工程指示 / 要求簡箋 ENGINEER INSTRUCTIONS(E.I.)

工程指示編號:	EI- 4103D	修改版本:	D
	HK- 1435		
工程編號:	J 856	工程名稱:	天榮站
收件人:	生統/王良/謝永林	發件人:	Lai Sik Hung
工程項目:	佛沙窗 廠用配件BM (修訂D:新增新款70窗用磨耳)	日期:	30/08/2022

內容: 修訂D: 新增新款70窗用磨耳
佛沙窗 廠用配件BM 因需配合第二批佛沙窗出貨, 請先安排1000隻儘快出貨到廠使用, 其他亦要儘快排產.
完成上列要求日期: 09/09/2022

美特鋁質 有限公司 MIDI Aluminium Fabricator Ltd.		類別	物料號		
修改	A	制圖	付吉寧	2021. 11. 26	圖號 J856-MR70-1
日期	22.08.27	復核			數量
		批准			位置 用於70生窗框四周

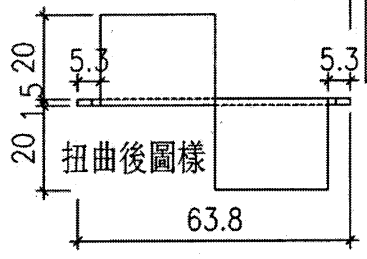
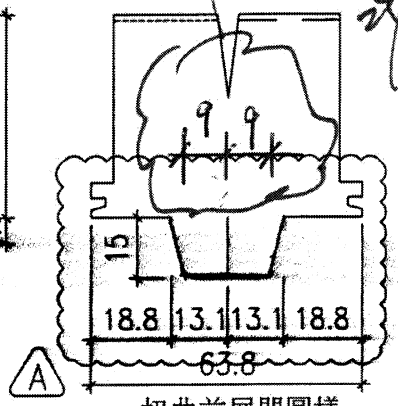
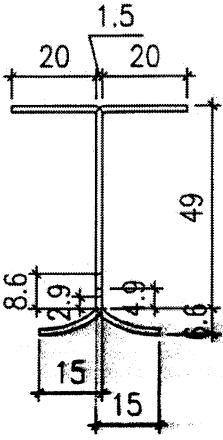
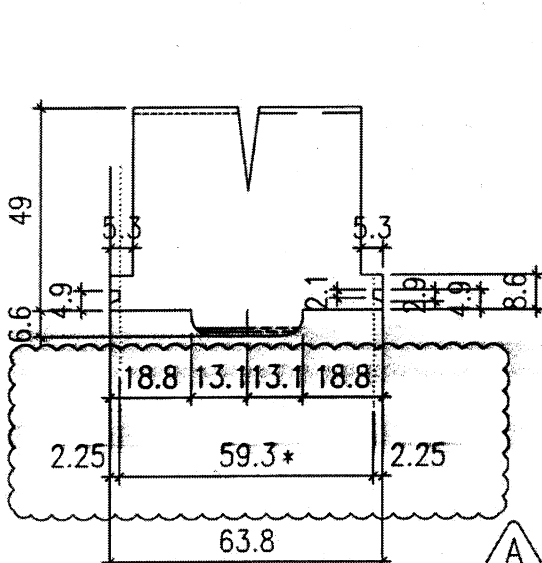
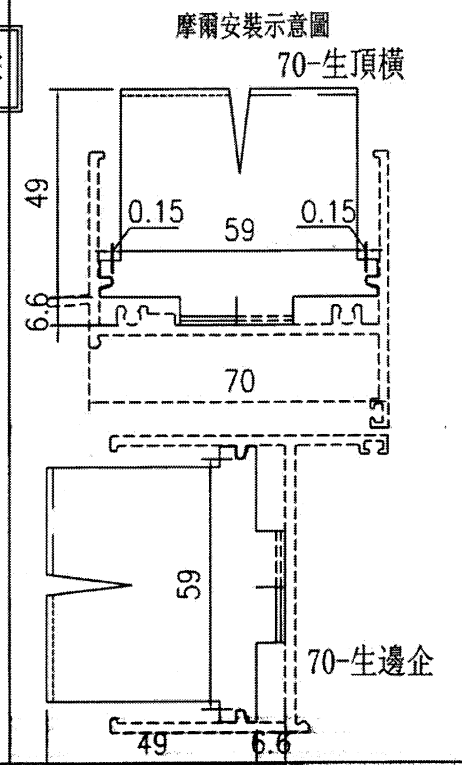
帶"*"號處原尺寸: 59.6
現改為: 59.3

測試微調托角卡口數據

注: 帶"*"號為重要尺寸

依此數據
可以造模生產。
22/8/22
